SKI:s yttrande över SKB:s redovisning av FUD-program 2004

Statens kärnkraftinspektion

Datum/Date
2005-06-20

Statens kärnkraftinspektions yttrande över Svensk Kärnbränslehantering AB:s Fud-program 2004

Figur 1. Huvuddragen i SKB:s långsiktiga plan (från SKB:s rapport Fud-program 2004).

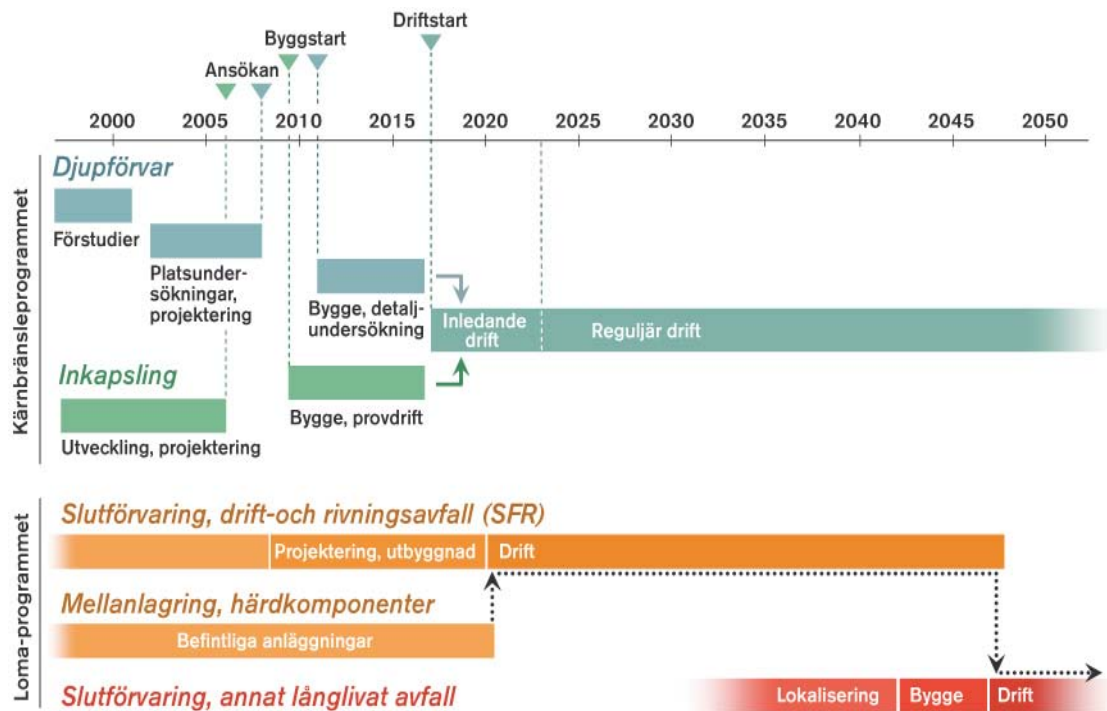
SKI delar ett stort antal remissinstansers uppfattning att SKB:s tidsplan verkar orealistisk med den korta tid som föreligger mellan inlämnande av ansökningarna för inkapslingsanläggning och slutförvar. SKI anser också att separata beslut för de två anläggningarna inte är rimligt med tanke på behovet av en samtidig prövning av både metodval och hela slutförvarssystemet i ett sammanhang. Det verkar enligt både SKI:s och SSI:s uppfattning inte heller möjligt att ta slutlig ställning i metodvalsfrågan skilt från lokaliseringen av slutförvaret. Detta har påtalats av myndigheterna också vid tidigare Fud-granskningar och SKI har stöd i denna uppfattning från många av remissinstanserna. Samtidigt håller SKI med Oskarshamns kommun om att det även kan finnas fördelar med separat prövning av inkapslingsanläggningen, t.ex. att denna får tillräcklig prioritet i förhållande till slutförvaret. Förutsättningarna för granskning av denna fråga har dock ändrats under våren 2005 genom att SKB föreslagit ändringar i sin handlingsplan när det gäller kopplingen mellan ansökningarna för inkapslingsanläggning och slutförvar, se därför vidare avsnitt 3.6.

Figur 2. Tillståndsansökningar och beslutsprocess för slutförvarssystemet (från SKB:s rapport Fud-program 2004).

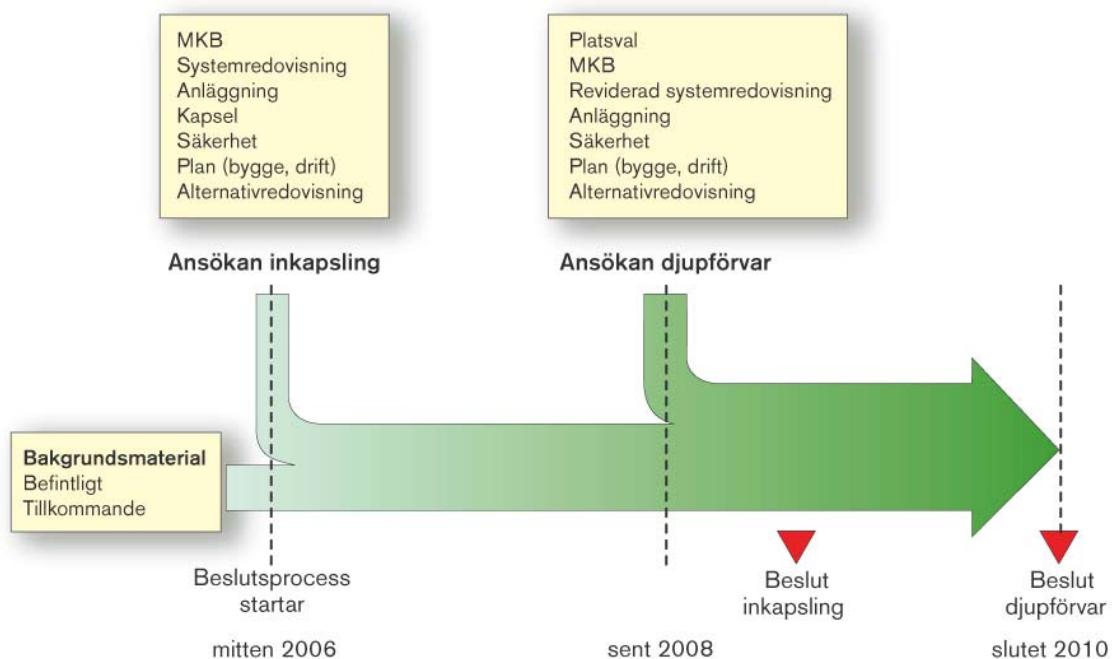
Boverket noterar att det inte framgår av SKB:s handlingsplan varför SKB önskar att ett tillstånd om inkapslingsanläggningen (INKA) behöver föregå tillstånd om slutförvaret. Motivet är enligt muntliga uppgifter från SKB till Boverket att främst byggnadstekniska skäl (tidig byggstart) gör det angeläget med en prövning av INKA först för att de båda anläggningarna skall stå klara samtidigt. Boverket anser att det bör klaras ut när beslut skall fattas om val av metod. Boverket menar att om tillståndsbeslut om INKA behöver fattas före beslutet om slutförvaret bör frågan om val av metod också beslutas samtidigt som beslutet om INKA för att hushålla med resurser och tid.

Folkkampanjen mot kärnkraft-kärnvapen noterar att SKB fortsätter att planera för att tillståndsprövning av INKA och slutförvaret skall äga rum vid separata tidpunkter. Folkkampanjen vill understryka vikten av att de båda anläggningarna betraktas som ett sammanhållet system och behandlas i ett sammanhang beträffande säkerhetsanalyser och miljökonsekvensbedömning, liksom även givetvis tillståndsärendet i övrigt. Folkkampanjen noterar också att SKB inte har kunnat framföra någon sakligt välgrundad motivering för att tillståndsprövningarna för de båda anläggningarna skall ske vid olika tillfällen.

Miljöorganisationernas kärnavfallsgranskning (MKG) noterar att SKB avser att hantera slutförvaret för kärnavfall och INKA som separata ansökningsärenden enligt lagstiftningen. Detta leder till orimliga konsekvenser beträffande tidsplan, samordning och inbördes påverkan, exempelvis genom att skapa förtida låsningar vid icke godkända slutförvarsmetoder. MKG anser att tillstånd att bygga en inkapslingsanläggning inte kan ges innan metodvalet är prövat i ett beslut om att bygga ett slutförvar för kärnavfall.
